伊方発電所3号機第15回定期検査中に
連続発生したトラブルに関する報告書

令和2年7月

伊方原子力発電所環境安全管理委員会
原子力安全専門部会

図 2-4 堆積物調査結果

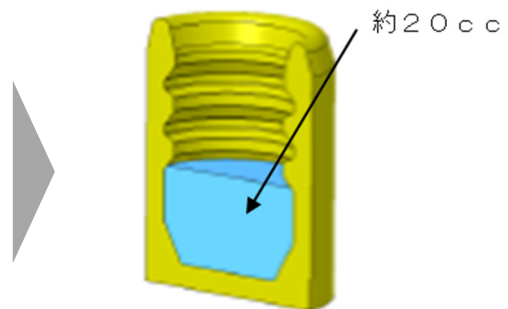
制御棒クラスタのスパイダ頭部にスラッジが溜まっているが、設備の腐食という面から安全性への影響はないのか。

の2つのケースがあると推定しているが、設備の構造上、スパイダ頭部に溜まったスラッジは、駆動軸内表面で生成したものの割合が大きいと考えている。

また、マグネタイトが生成したとしても、1次冷却系統設備の主要材料はステンレス鋼であり、水質管理された環境下においては不働態被膜が形成されるため、健全性に影響を与えるような腐食が生じることはない。

仮に今回スパイダ頭部内に確認されたマグネタイトが、全て駆動軸内表面から析出した鉄により生成したと仮定した場合であっても、鉄の溶出量は微量であり、駆動軸の健全性に影響を与えるものではない。

図 3-5 作業員による点検装置ラックの確認状況

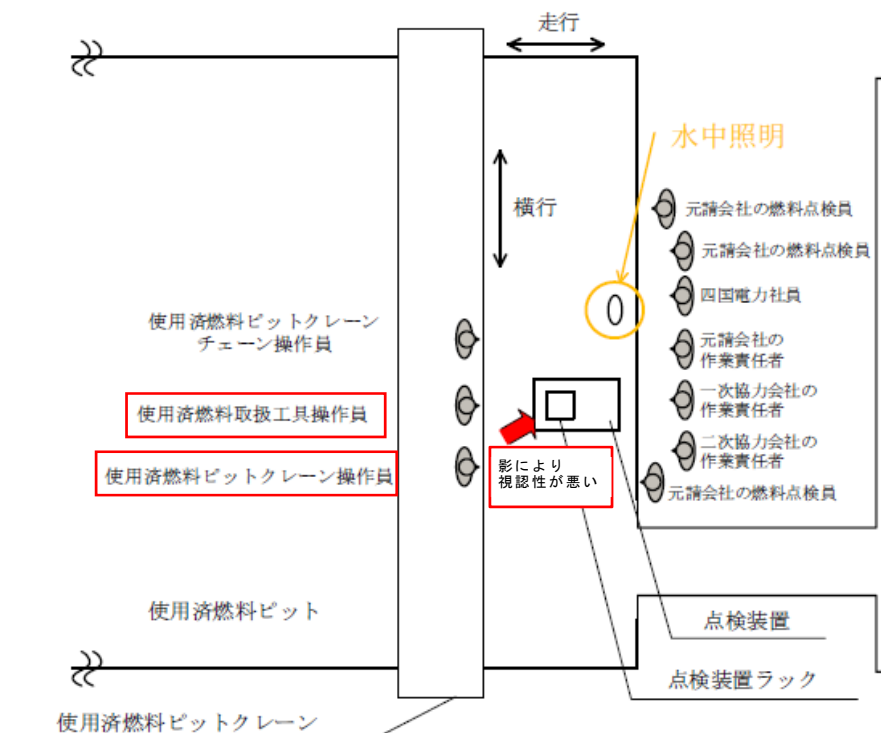
再発防止策として講じる点検装置ラック開口寸法の拡大等は、極めて原始的な対策であり、燃料集合体の移動操作の技術的改善にも取り組んでももらいたい。

技術的に高度化する対策としては、使用済燃料ピットクレーンの位置決め自動化等が考えられるが、クレーンに吊り下げられた工具や燃料集合体には、僅かな揺れや振動等が発生するため、目視で挿入状況を確認しながら、手動によりセンタリングの微調整を行う必要があり、全工程を自動化することは困難である。

このため、燃料集合体のラック乗り上げ防止の観点から、点検装置ラック開口寸法の拡大と水中照明の設置により作業環境を改善するとともに、水中カメラの設置により、ダブルチェック体制を構築することとしている。

図 4-5 状態監視強化対策

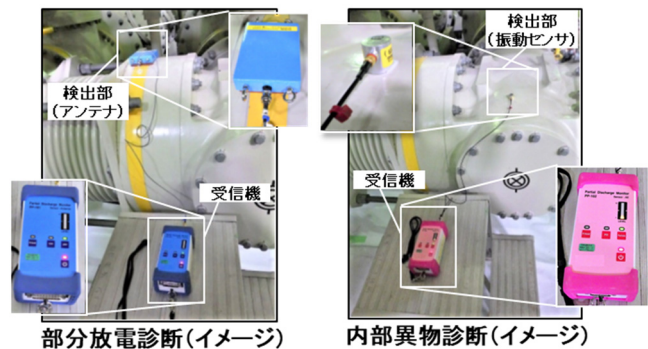
断路器の嵌合部の損耗等による短絡はめったに起こらない事象だと考えられるが、故障した機器と同一構造の断路器を調査した結果、更に2台の断路器において、短絡につながる放電の影響（フッ素化合物及び嵌合部の損耗）が確認されたことから、断路器の構造的に、本事象と同様の事象が起こり得る可能性もあるのか。

このため、これまでのメーカー推奨に基づく定期的な開閉試験や絶縁抵抗測定等の点検に加え、今後は、同一構造の断路器については、同様のメカニズムによる故障が起こり得るという前提で、短絡につながる部分放電を検知するため、新たに部分放電診断を常時計測・常時記録するとともに、金属くず等の振動を確認するため、定期的に内部異物診断を実施することにより、異常の兆候の早期検知のため監視強化を行う。

また、当該断路器については、導電部、絶縁部、接触部等は優れた絶縁性能を有する六フッ化硫黄ガスを封入したユニット内に全て密閉し、外部雰囲気の影響を遮断していることから、長期間劣化せず、耐環境性に優れた信頼性の高い装置となっているものの、今回の原因調査で推定したメカニズムにより、故障が起こり得ることが判明したことから、今後、メーカーとも協議しながら、恒常的な対策についても検討することとしている。

図 4-6 試験再開時の試験系統

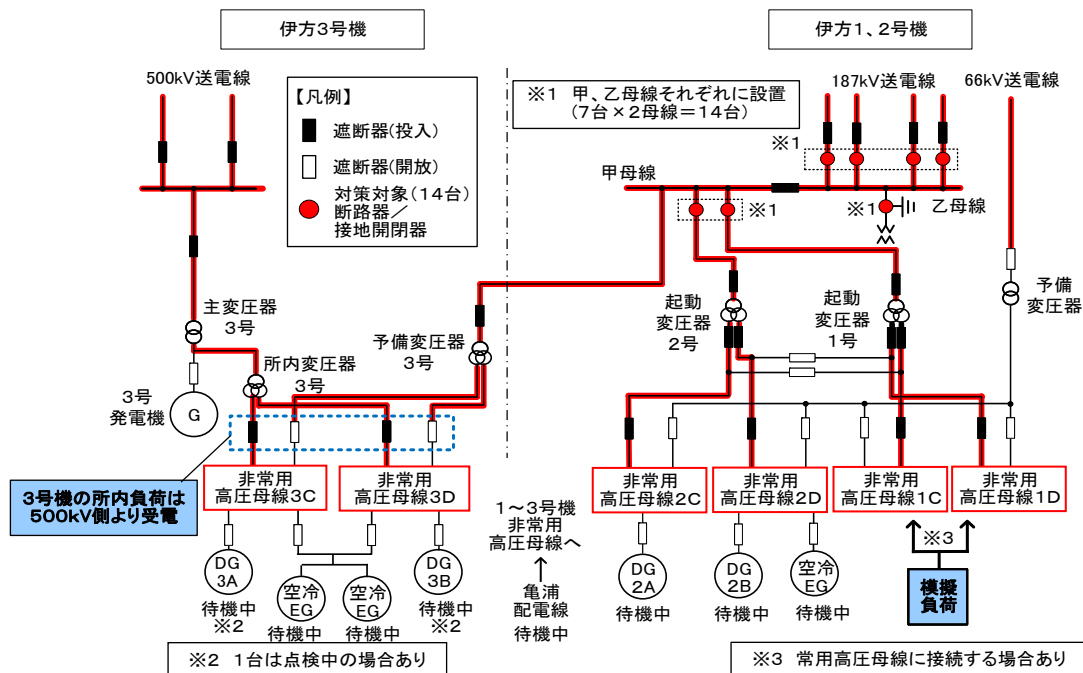
本事象においては、試験中の断路器の故障が原因で一時的に所内電源が喪失したが、今後は、機器の故障があっても、一時的にしる1～3号機すべての電源が喪失しないように、試験方法や点検体制を見直してほしい。

今回の事象では、設計どおりに1、2号機は予備系統である66kV送電線、また3号機は起動した非常用ディーゼル発電機からの受電に自動で切り替わったが、一時的とはいえ、1～3号機が同時に停電してしまったことから、今後、同試験を実施する際には、模擬負荷を使用することにより、3号機に接続しない試験系統にすることとする。また、最適な試験系統構成や負荷の状況は、プラント状態に大きく依存することから、過去の実績にとらわれることなく、試験の都度、原子力安全に係るリスクについて、確率論的リスク評価等のリスク情報を活用するなど、より幅広い観点から特定、分析評価を行い、リスク低減に係る取組みを実施していく。
